STADT BAD LAASPHE

Maßstab 1 : 500	Plan: 1. vereinfachte Änderung des Bebauungsplanes Nr.36 "Vor den Hasseln"	gespeichert unter: Bpl. Nr.36_1.Änd.
Bearbeiter/Datum NE/10.2012		Plot vom: 11.10.2012

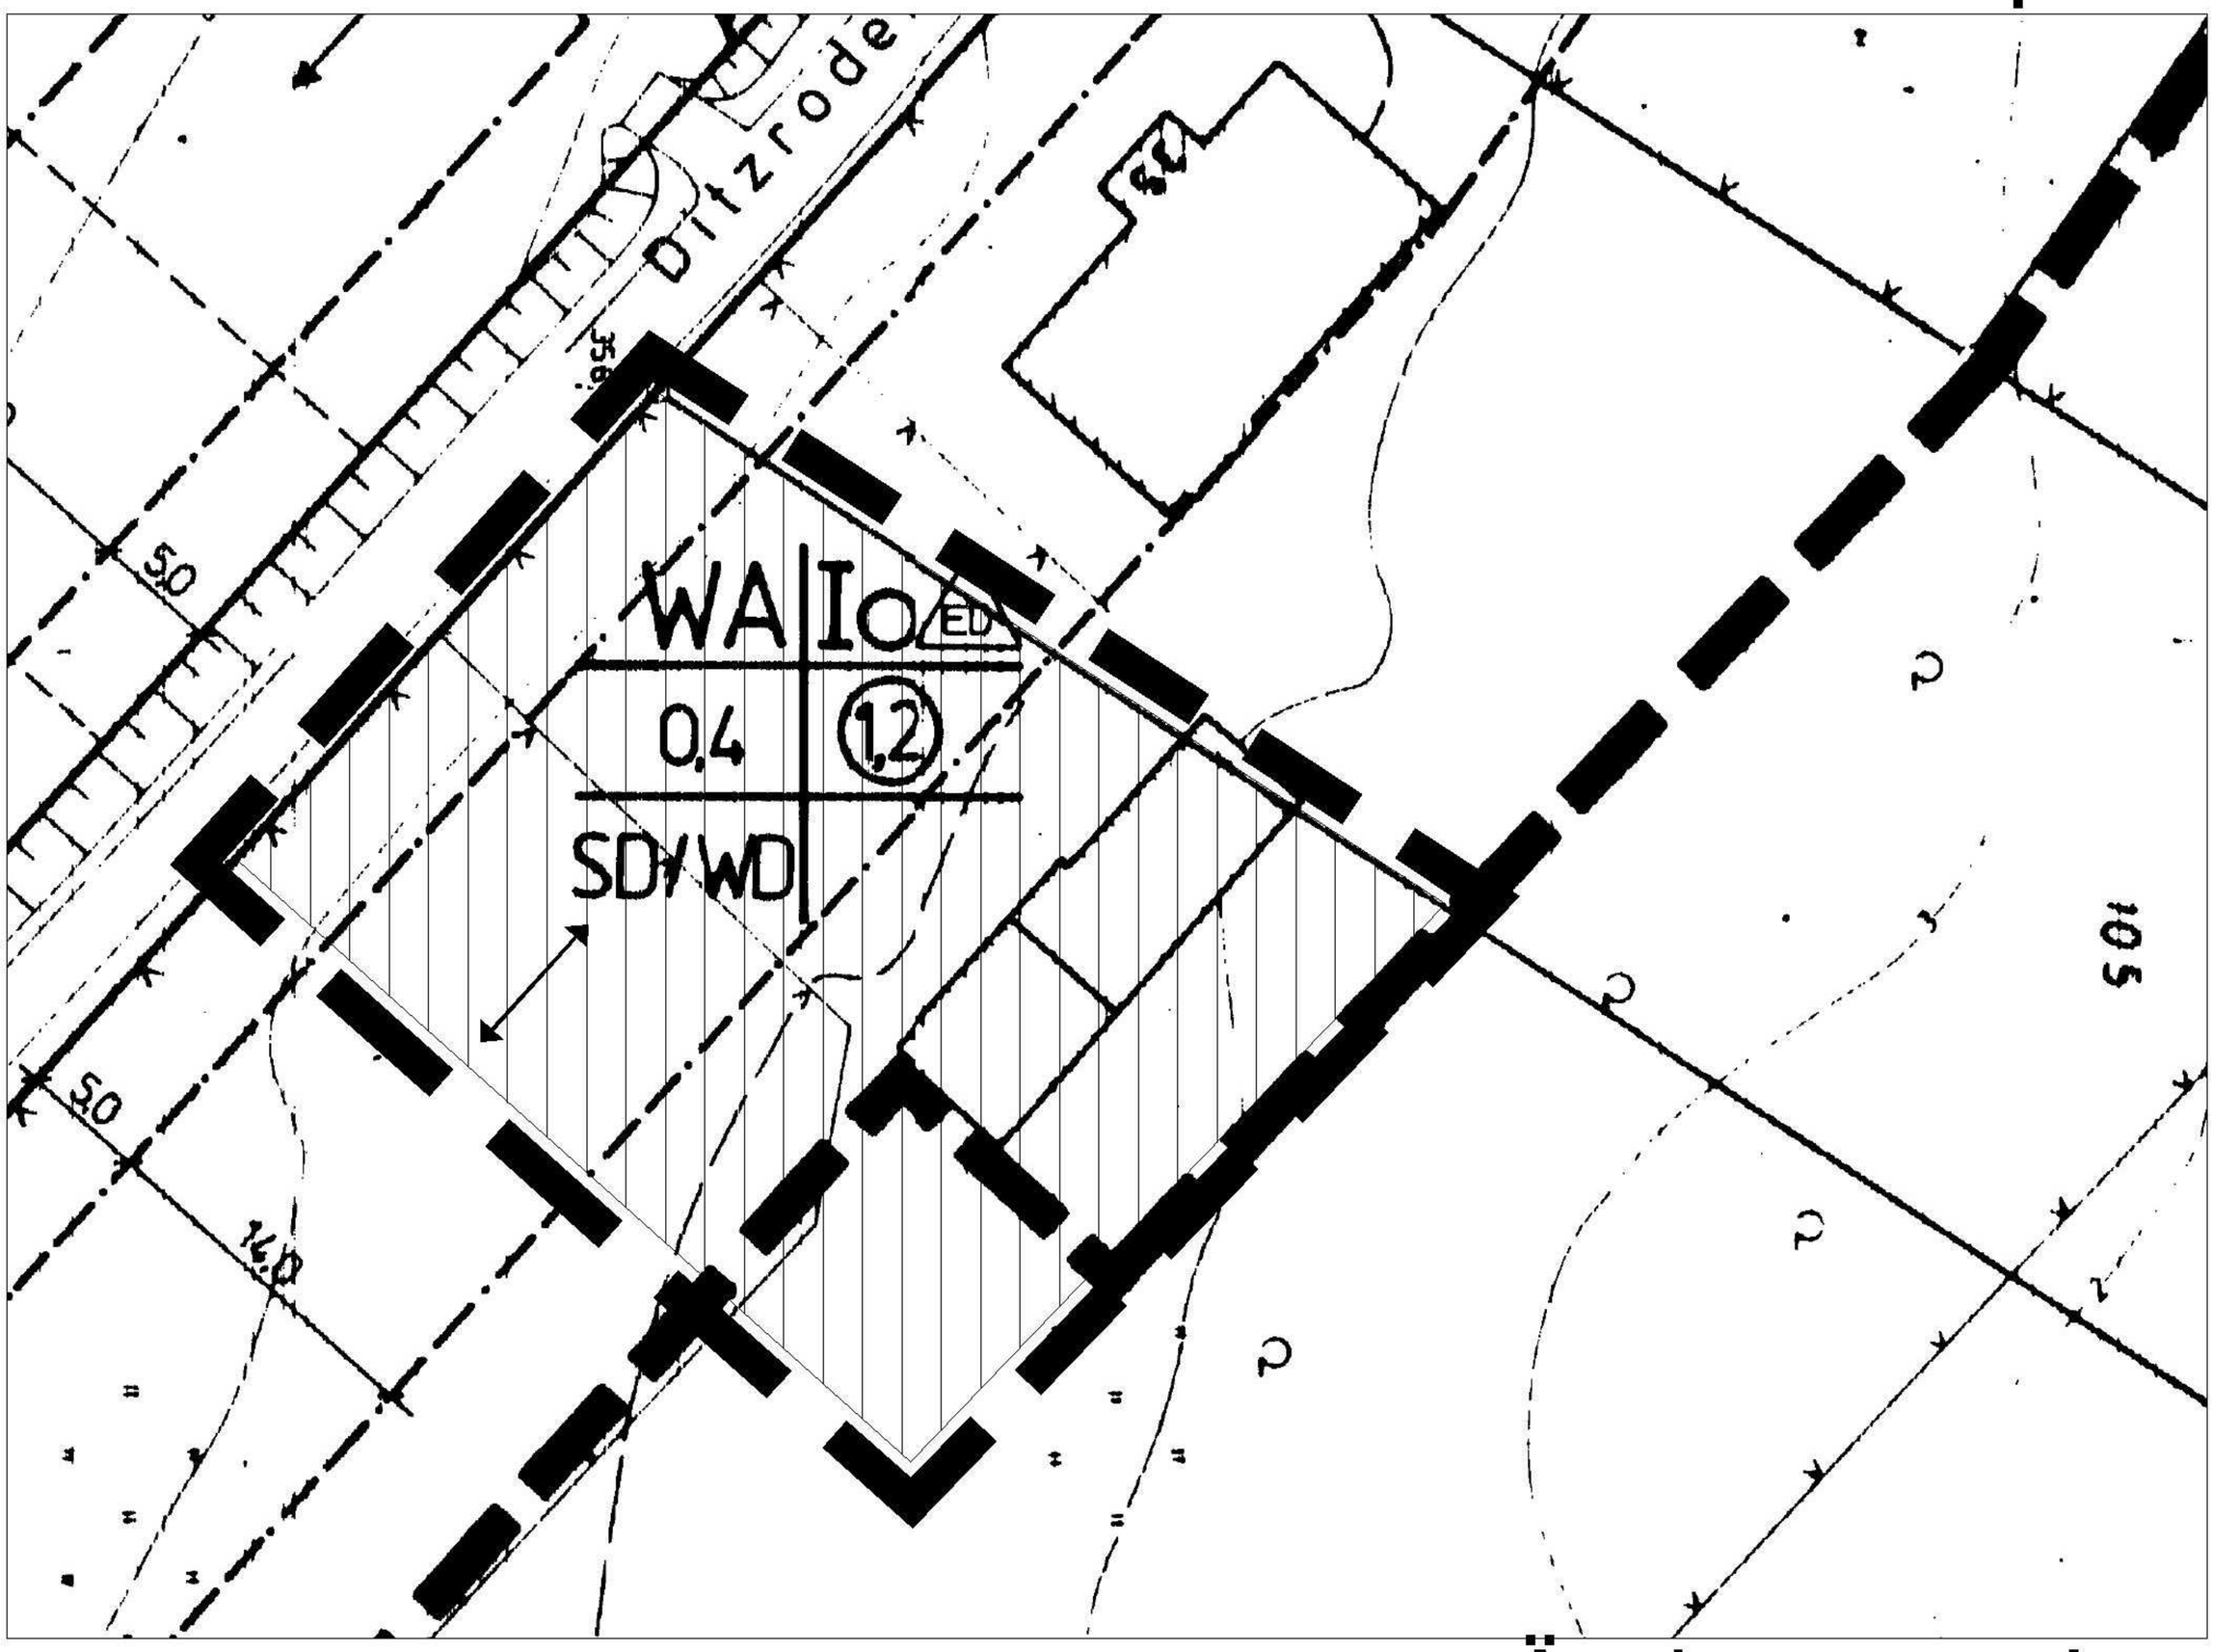
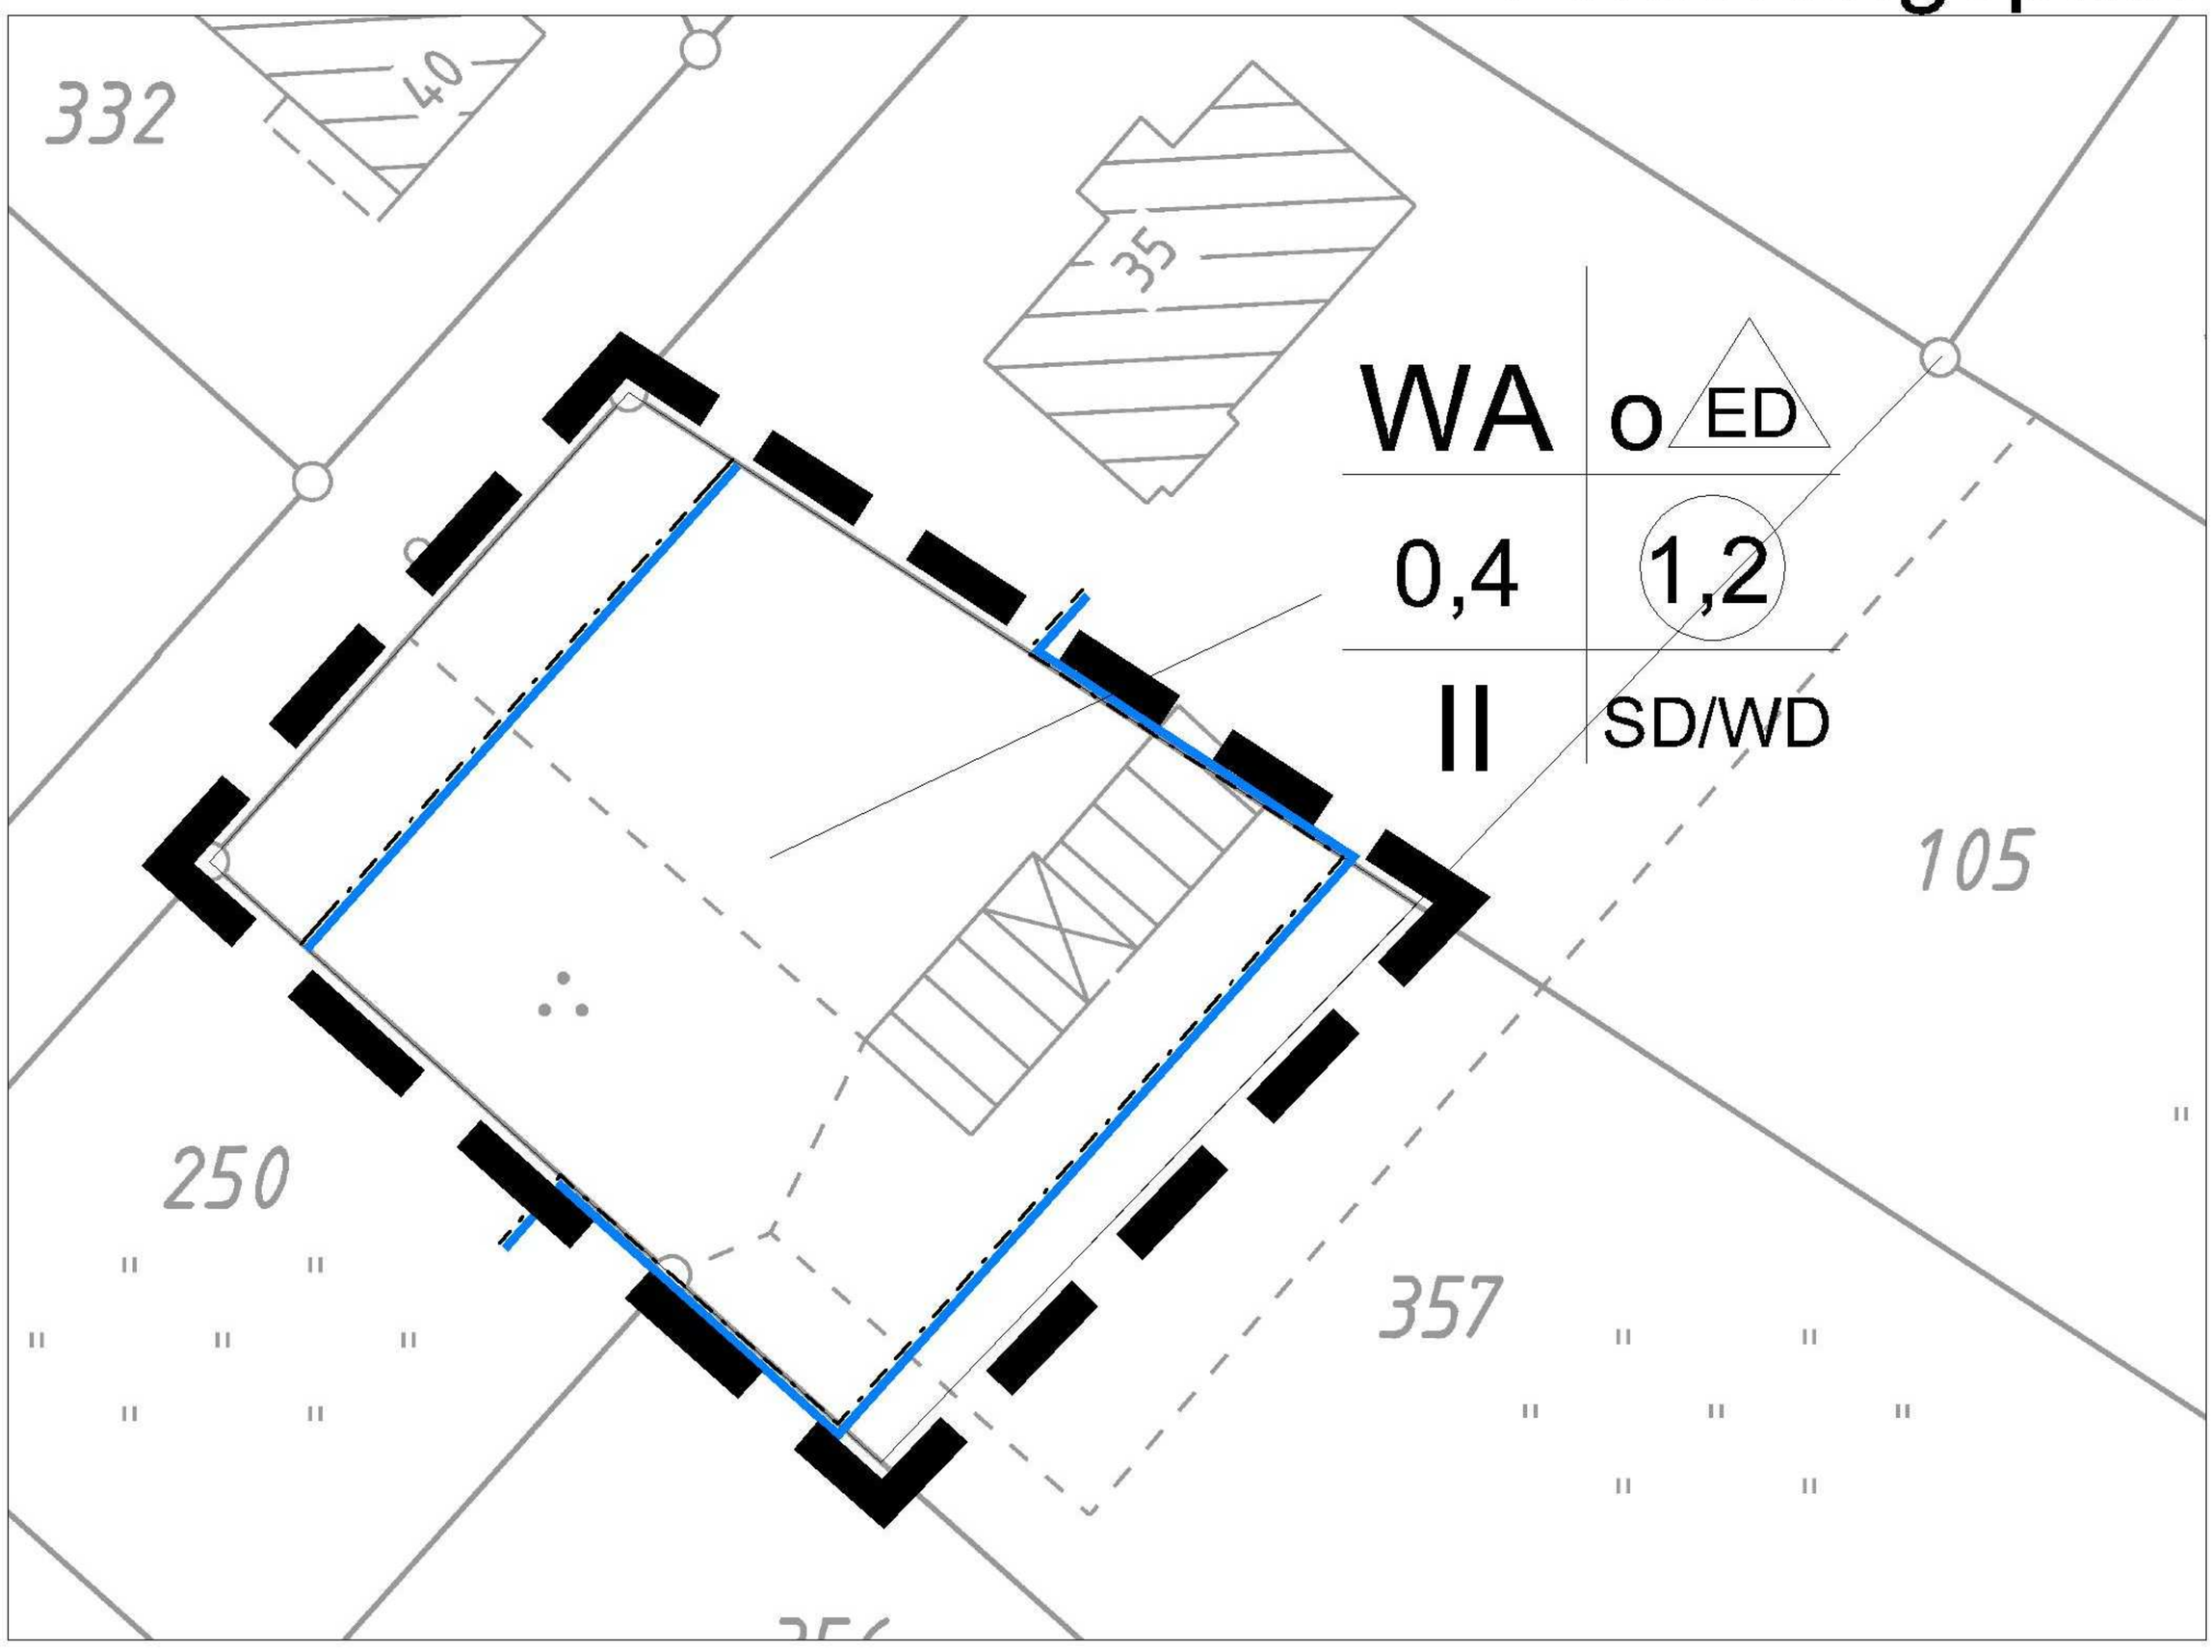
Für den abgegrenzten Änderungsbereich wird folgendes geändert:
Die festgesetzte Firstrichtung wird aufgehoben.
Die höchstzulässige Zahl der Vollgeschosse wird von I auf II geändert.
Die hintere Baugrenze wird wie im Planausschnitt dargestellt in südöstliche Richtung verschoben.
Der Geltungsbereich des Bebauungsplanes wird angepasst.
